改善箇所説明図

不具合の内容

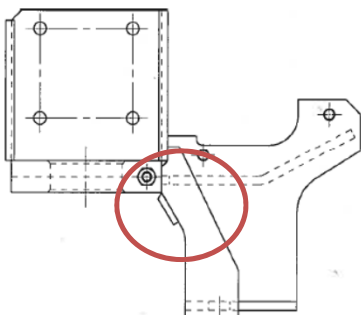
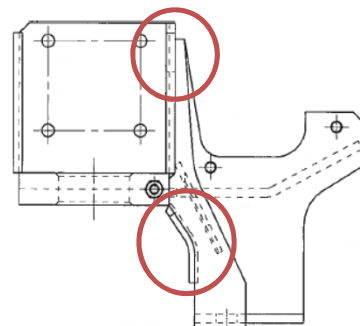
ホイール・クレーンのエアコンディショナにおいて、コンプレッサ取付ブラケットの形状が不適切なため、コンプレッサの振動によりブラケットの一部に応力が集中し、亀裂が生じることがある。そのため、そのままの状態で使用を続けると、亀裂が進行して取付ブラケットが破断し、コンプレッサが脱落するおそれがある。

全車両、取付ブラケットを対策品に交換する。

ブラケットに補強リブを延長、追加した。
